平陆县 100MW 农光互补光伏发电项目

监理工程师通知单

编号: ZHJL-JLTZ-PL-093

主题: 关于西沟区域 5 号地块交流电缆敷设相关事宜

图 3：电缆终端未做保护

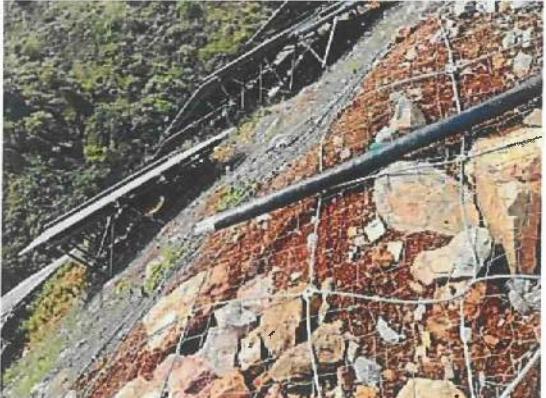
2、5号地块部分交流电缆终端(逆变器侧)未做保护, 经过前几日的降雨, 电缆终端必然进水。进水会导致电缆绝缘性能下降, 影响其电气性能, 甚至可能引起短路、火灾等灾害, 具有严重安全隐患。(后附图3、图4)

现要求你方立即对绝缘层破损严重的电缆进行更换, 并以此为鉴, 对其他地块的电缆进行自检排查。
